Notitie beantwoording vooroverleg- en inspraakreacties *Bestemmingsplan 'Vlieterdijk 34 te Luyksgestel'*

Ulicoten, 31-01-2020

Kenmerk: JPa/09231-013

Afbeelding 1: Rijnlijnen

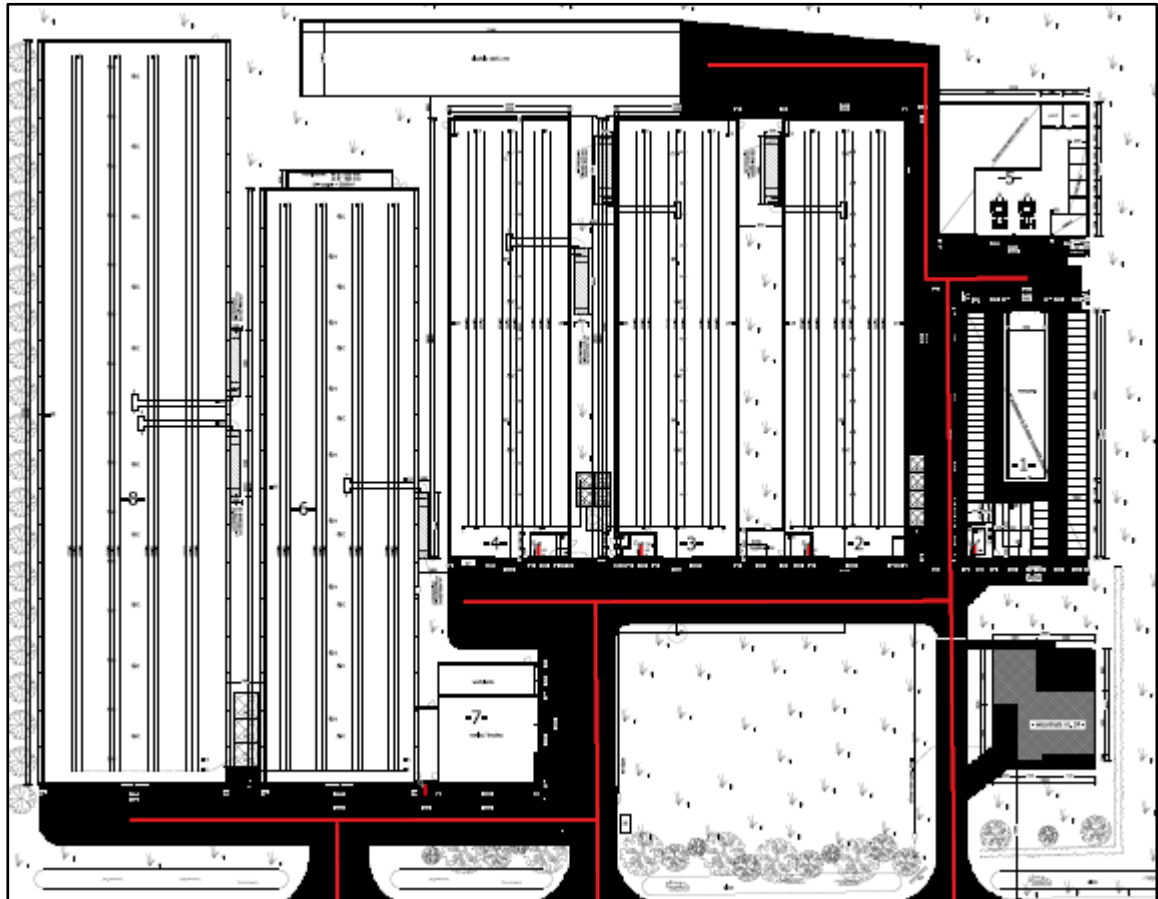
2. *Het achterste gedeelte van het bedrijfsperceel is slechts bereikbaar via het naastgelegen zandpad, deze is niet berekend op zwaar verkeer, waardoor het zandpad vaak niet meer voor normaal verkeer goed toegankelijk is.*

Er wordt met het plan een doorgang naar de achterzijde van het bouwvlak gecreëerd tussen de rundveestallen (nr. 1 & 5) en de naastgelegen pluimveestall (nr. 2). Dit is duidelijk te zien op de plattegrondtekening van de beoogde bedrijfsopzet, zie onderstaande afbeelding. Hierop zijn de

rijnlijnen binnen en de ontsluitingen van de inrichting duidelijk weergegeven. De bedrijfsvervoersbewegingen zullen dus in principe op eigen terrein plaatsvinden.
